**Avis de la Mission régionale d'autorité environnementale
de la région Nouvelle-Aquitaine sur
un projet de centrale photovoltaïque aux lieux dits
« la Grande Ribière » et « la Terrade »
à Bourganeuf (23)**

n°MRAe 2021APNA11

Projet de centrale photovoltaïque au sol sur la commune de Bourgneuf (23030)

Réponse du pétitionnaire à l'avis de l'Autorité Environnementale (MRAe)

Plan masse des panneaux solaires du projet (extrait de l'étude d'impact page 97)

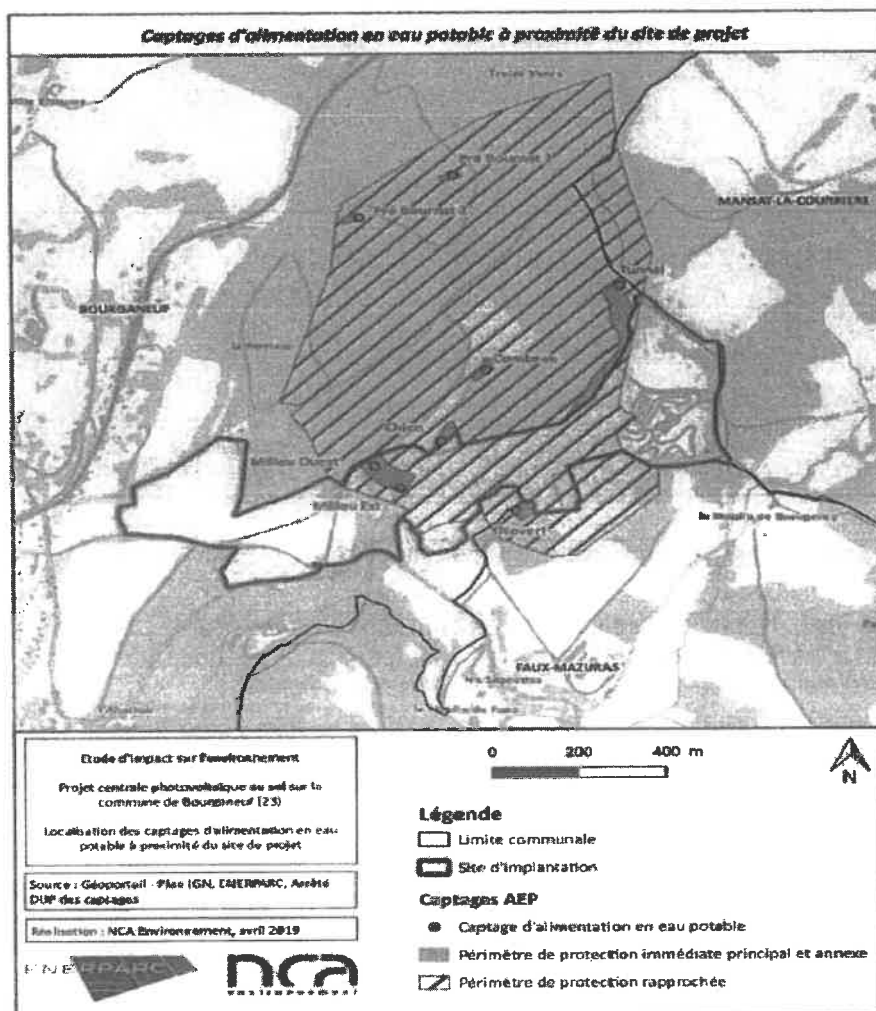
La Mission Régionale d'Autorité environnementale (MRAe) relève l'insuffisance du dossier sur la question du raccordement au réseau électrique de l'installation, qui est présenté dans son principe dans le dossier alors qu'il est un élément indissociable du projet et que ses impacts devraient être analysés et détaillés.

Figure 1: Superposition, plan de masse et périmètres de protection d'adduction d'eau potable

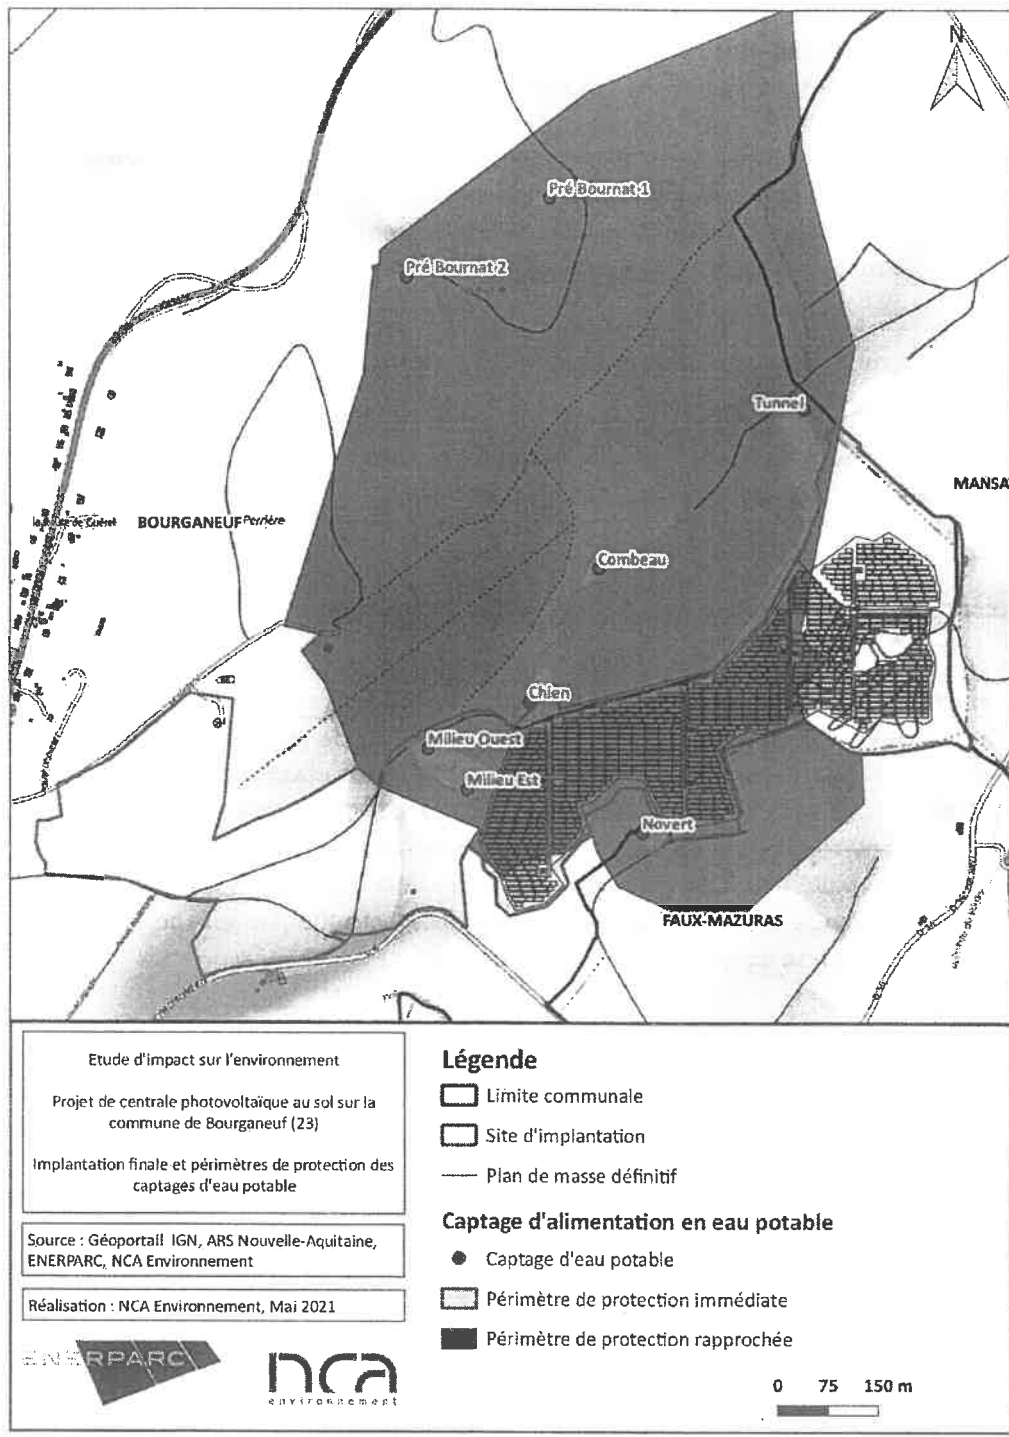
« La MRAe recommande de faire figurer dans le dossier une carte superposant le plan masse du projet et périmètres de protection d'adduction d'eau potable, et en particulier le périmètre immédiat des captages. »

Les premiers plans présentés en pages suivantes montrent bien le soin du développeur à éviter toute emprise du projet en zone de protection immédiate des captages d'eau, conformément aux exigences ressorties des premiers échanges avec l'ARS (agence régionale de santé), ces derniers étant détaillés plus loin dans le document.

Illustration de la prise en compte des recommandations du SDIS

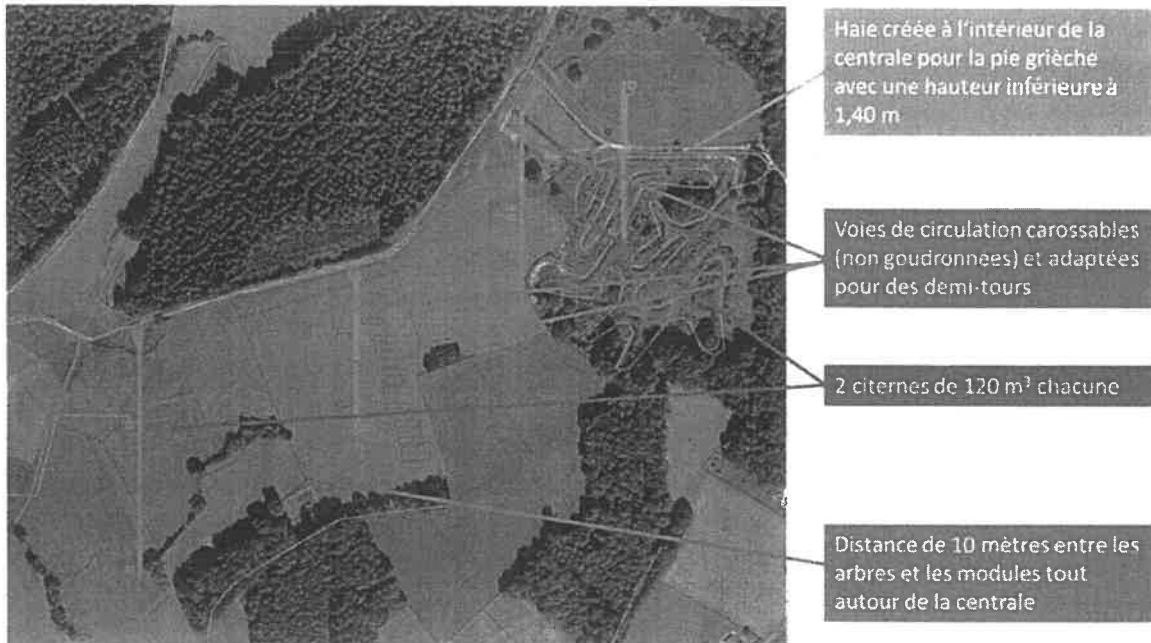
Le SDIS a bien été consulté sur l'ensemble des phases de développement du projet, et sont retranscrits ci-dessous les principaux éléments qui ont été portés à notre connaissance pour adapter le plan de masse.

Toutes ces préconisations ont été prises en compte dans la conception du projet et dans l'étude. L'application de certaines d'entre elles est visible dans le plan de masse ci-dessous.
